ADITAMENTO AO EIA

PROJETO DE MELHORIA DA ACESSIBILIDADE MARÍTIMA AO
PORTO DE SETÚBAL

Procedimento de AIA nº 2942

Data: 27-02-2017

Figura 2.6 - Localização da sondagem S50
(Fonte: EIA, Volume II- Desenhos, Desenho 7)

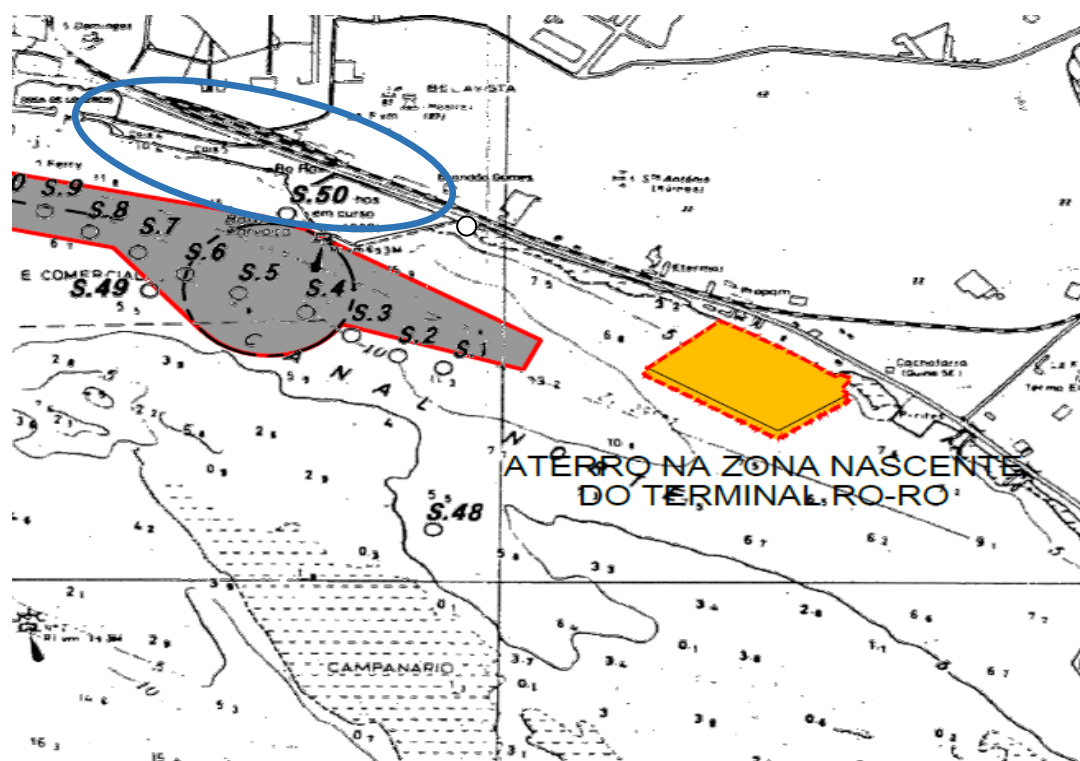
15. Efetuar a caracterização geológica e geomorfológica local mais detalhada, incluindo e focando as principais unidades do delta, o seu historial evolutivo e a sua relação com as praias circundantes.

Um dos pontos de sondagem (S50) localiza-se no limite do Canal Norte, na proximidade do Destino 1 - Zona nascente do terminal Ro-Ro, conforme é visível na figura seguinte. O comprimento dessa sondagem foi de 4m.

Figura 2.16 - Sobreposição da área de jurisdição do Porto de Setúbal (traço interrompido a vermelho) na Planta de Condicionantes do POPNA

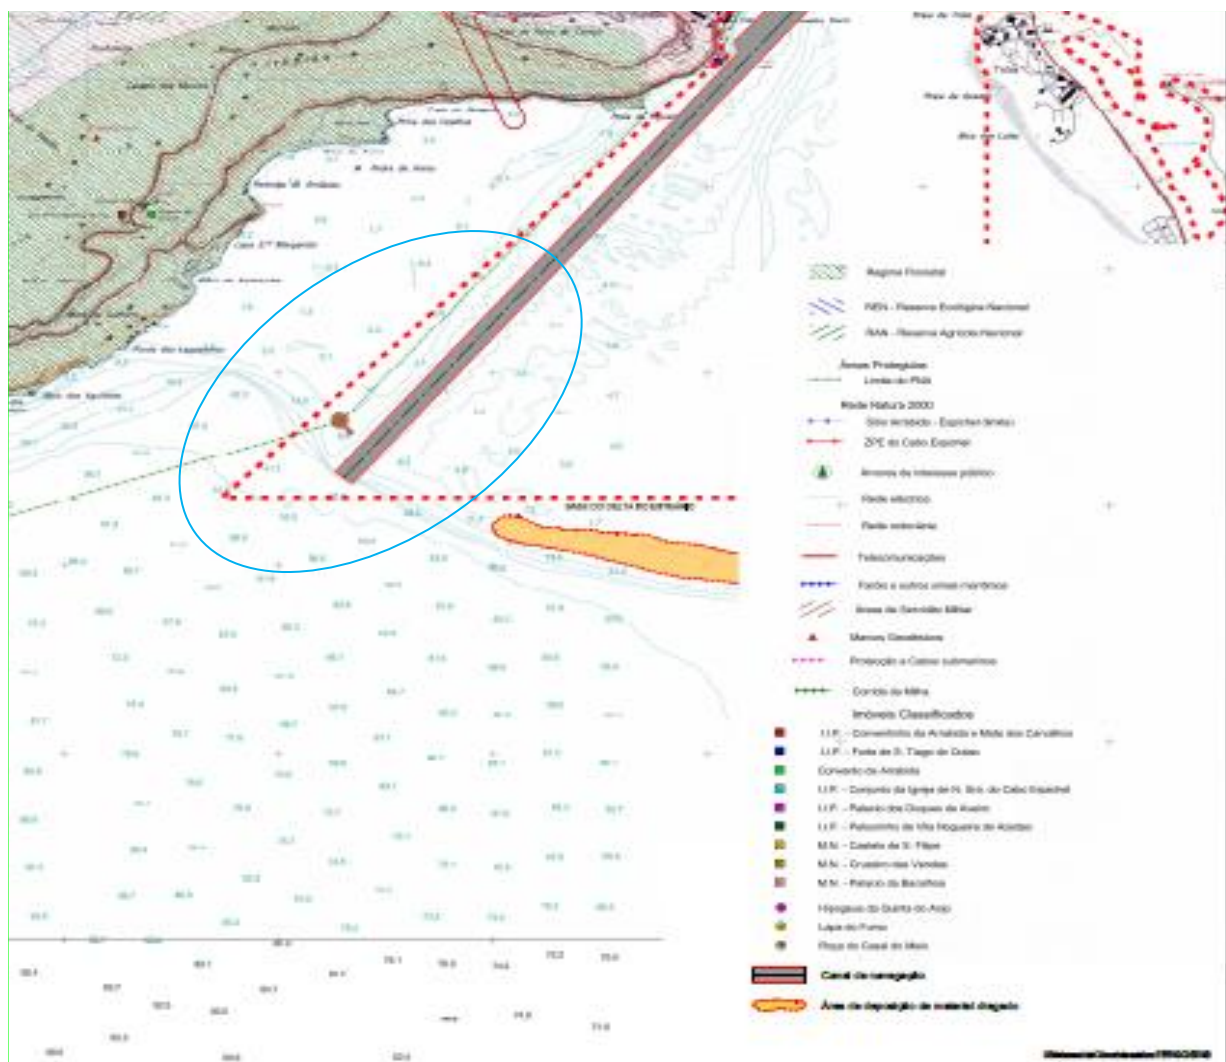
27. *Relativamente ao Plano de Ordenamento do Parque Natural da Arrábida (PNA), a única interferência parece advir da potencial deposição de areia na praia de Albarquel, no âmbito das dragagens de manutenção, pelo que este aspeto deve ser mencionado. Já no que diz respeito às dragagens, estas não ocorrerão no PNA, pelo que se devem retirar as referências ao respetivo regulamento.*

No que se refere à questão da área onde se realizam as dragagens e sua interferência com a área abrangida pelo Parque Natural da Arrábida, verifica-se que uma pequena parte da área de jurisdição do Porto de Setúbal está dentro dos limites da área marinha do PNA.

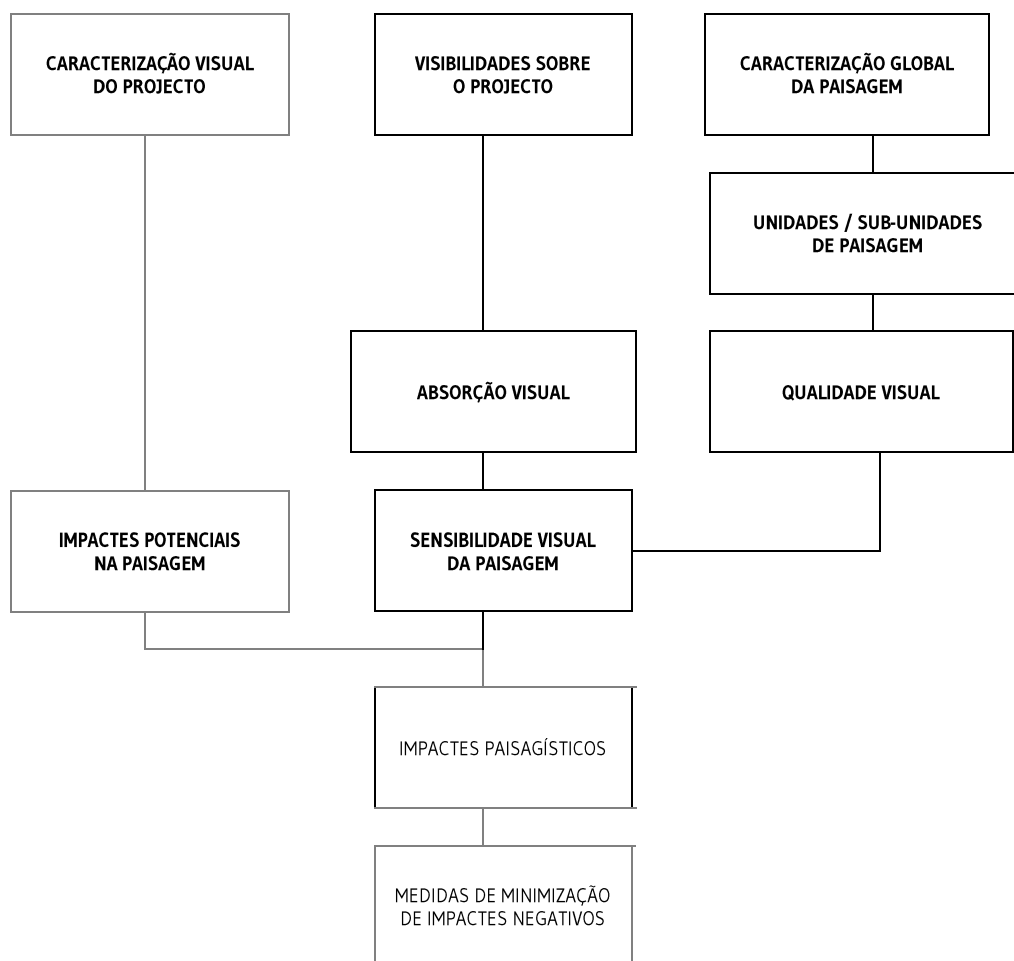
28. Alterar o nome do desenho nº 33 para “Planta de condicionantes do POPNA”.

Foi efetuada a alteração, sendo o desenho corrigido apresentado em anexo (Desenho 3).

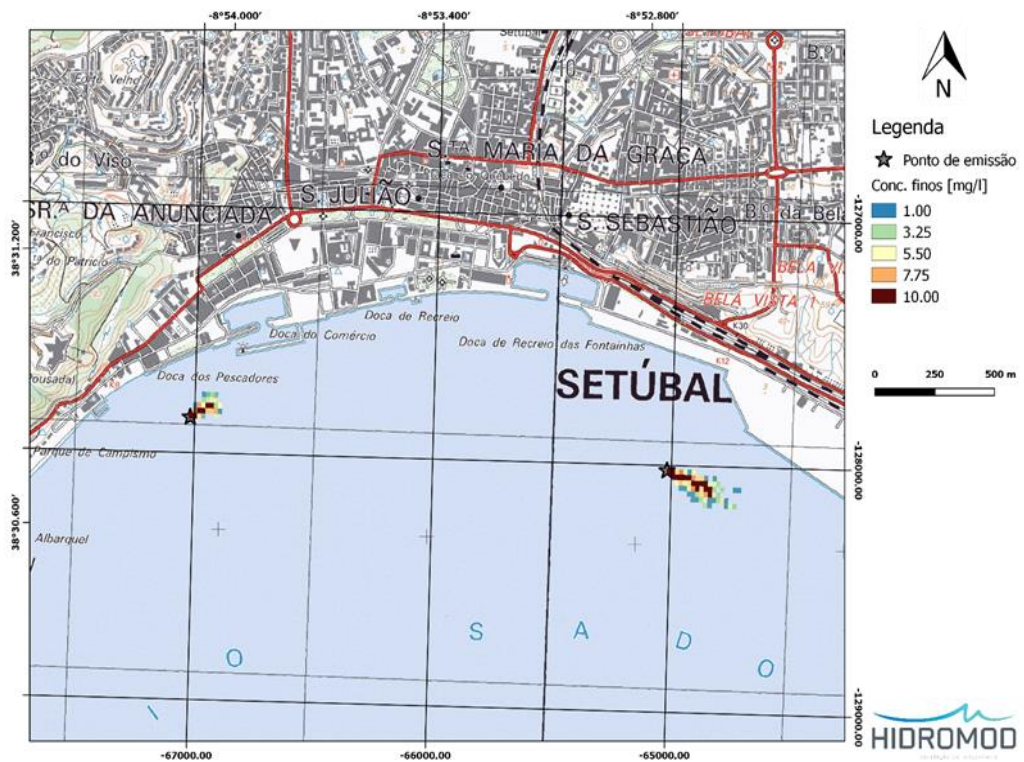
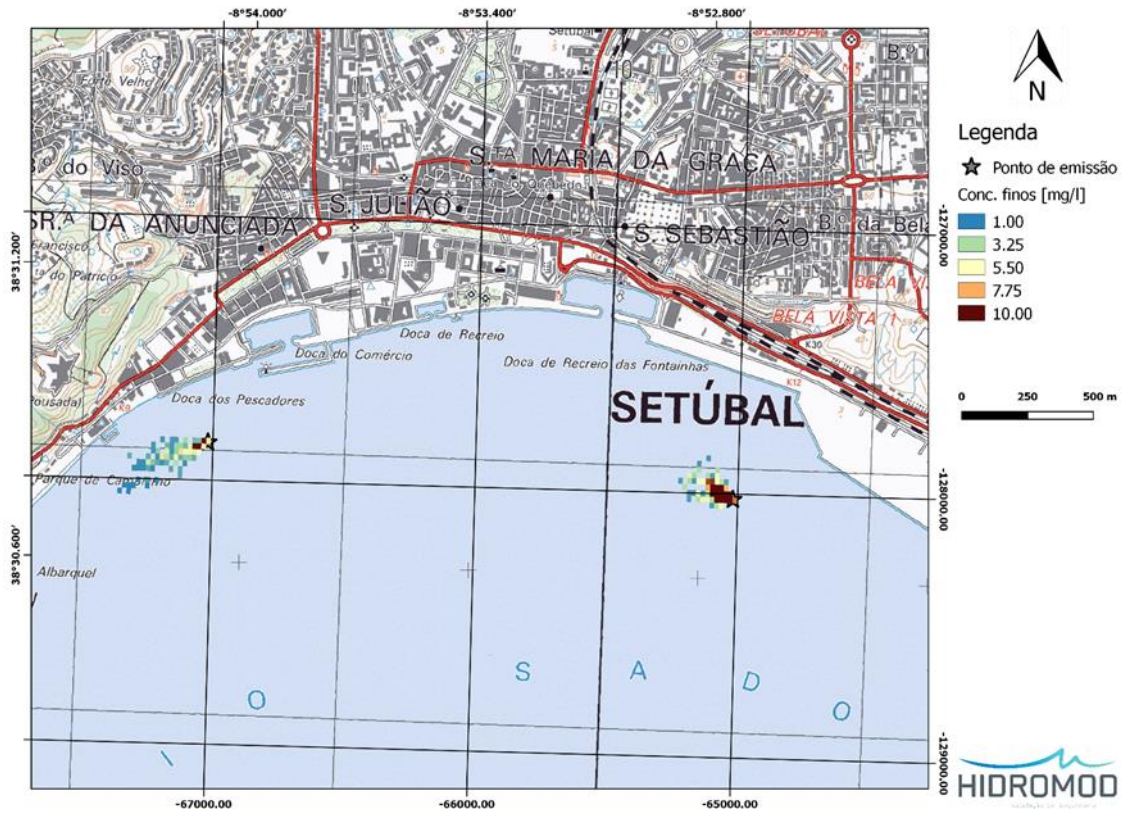
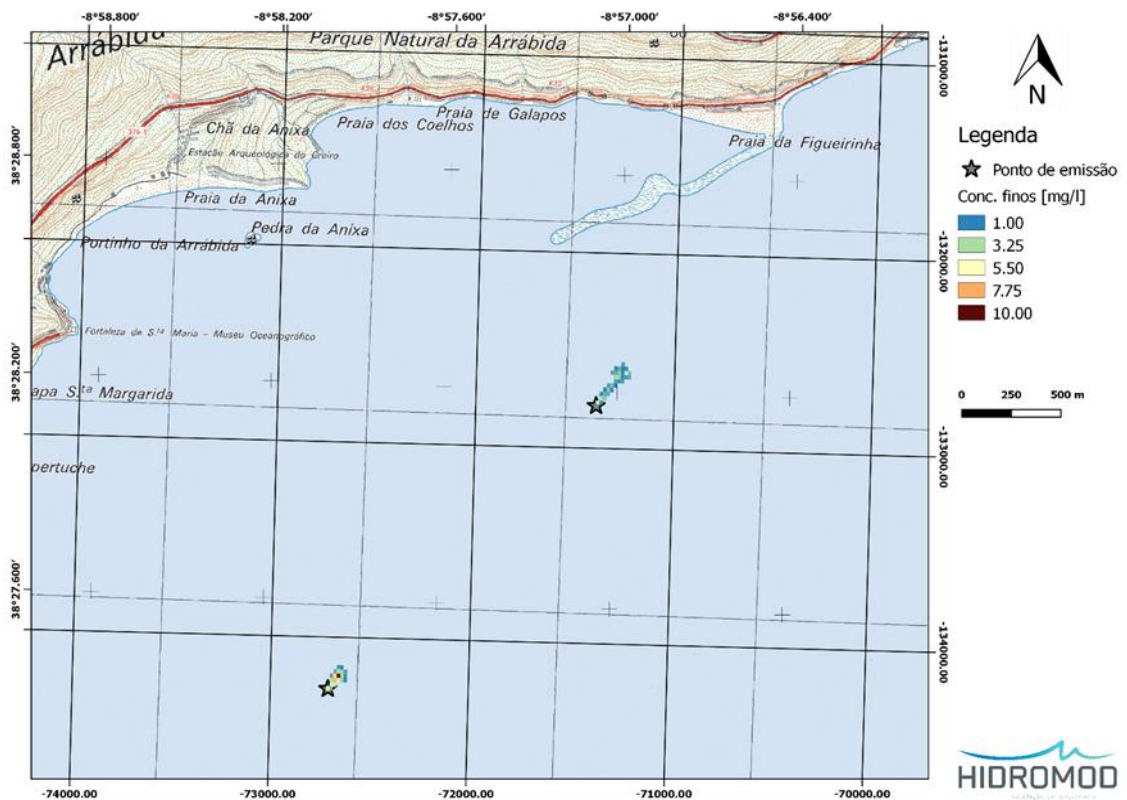
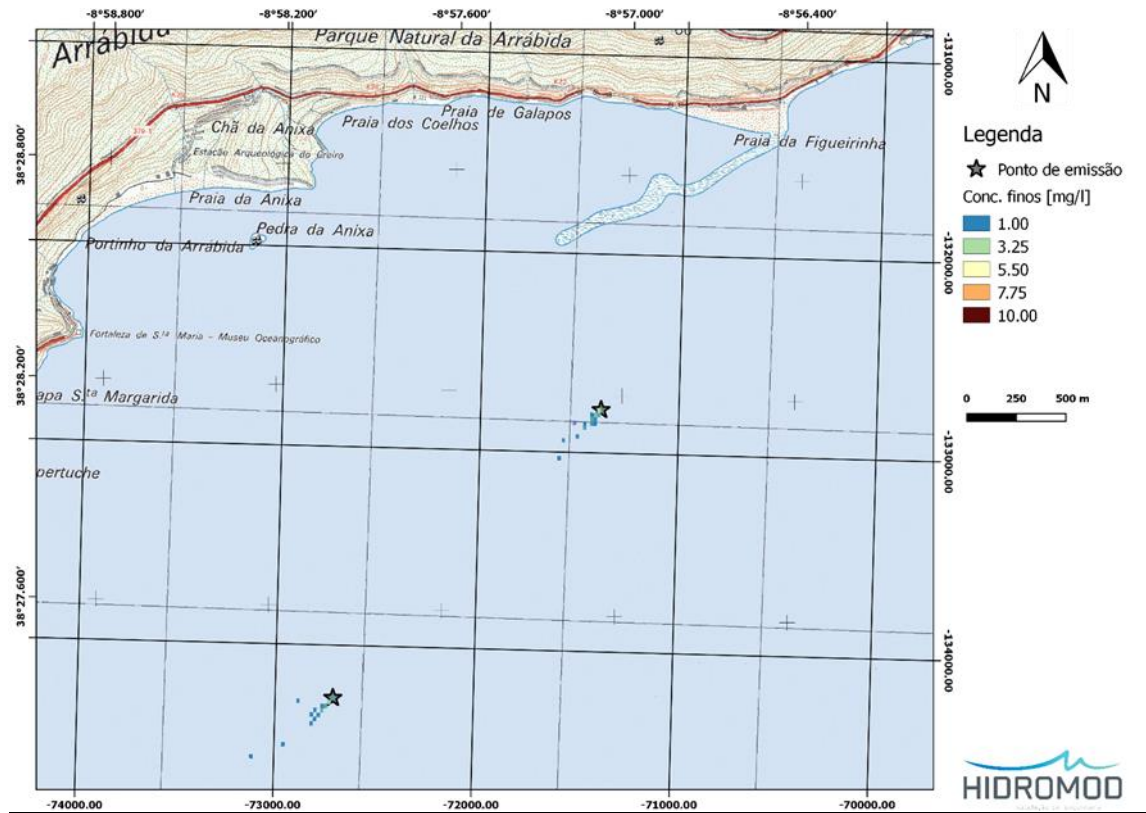
39. Avaliação crítica do efeito de turbidez sobre o espelho/plano de água, com Qualidade Visual Elevada, relativa quer à diretriz do canal a dragar assim como à área de depósito. A mancha ou pluma de dispersão expectável deve ser representada graficamente sobre a Carta Militar

Canal Norte - enchente

Canal Norte - vazante

Canal da Barra – enchente

Canal da Barra – vazante

Figura 2.6 - Bacias visuais das Zonas de Deposição

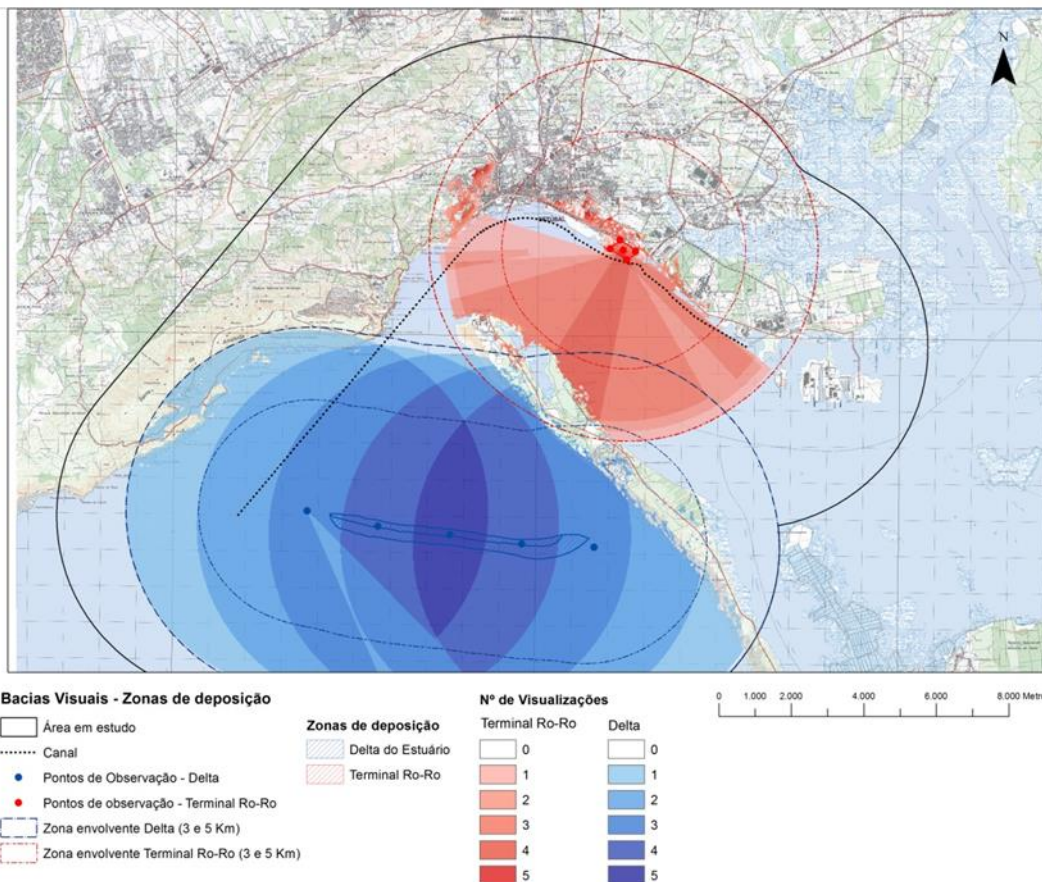
40. Avaliação crítica quanto ao aterro associado ao Terminal Ro-Ro da AutoEuropa quer ao nível visual quer ao nível estrutural em termos de perda de superfície do plano/espelho de água assim como à alteração do perfil da linha da margem.

A operação de deposição no talude nascente do terminal Ro-Ro conduzirá a um aumento da sua extensão, com a construção de um aterro e de um talude de enrocamento. Foram elaboradas as bacias de observação a partir do terminal Ro-Ro para a sua envolvente, que é apresentada na figura seguinte.

Da análise da mesma pode constatar-se que uma alteração nesta área terá maior impacto visual para quem circule no rio, nos transportes fluviais – ferry existentes, para quem esteja na península de Troia, para quem observa do Bairro da Manteigada e da Bela Vista, e da zona de Albarquel, a ponte de Setúbal.
